II-სართული

შეთანხმებული სასახლის დირექტორ ქნ ნ. ჭითანავასთა 6

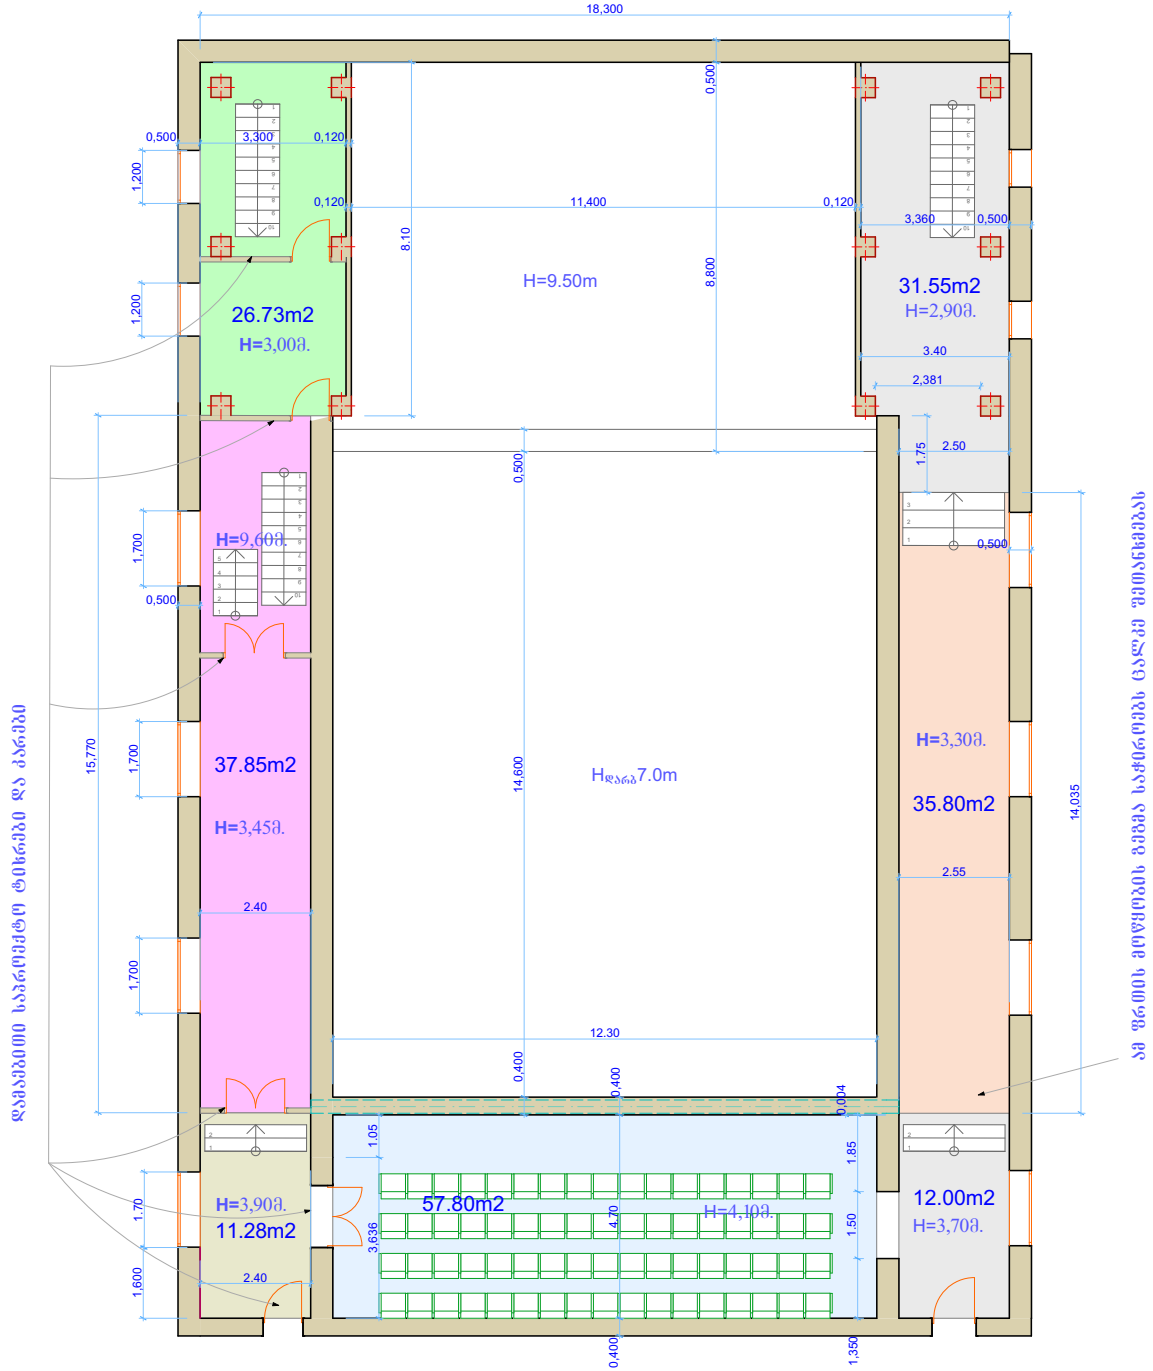
შენიშვნა:1) ტერიტორიაზე გასწორდეს დარბაზის ტერიტორია

2) ლიფტის მოწყობის შემთხვევაში 90სმ-ზე

3) ლიფტის მოწყობის შემთხვევაში უნდა იქნას 10 კვადრატული მეტრი

4) 28 კვადრატული მეტრი
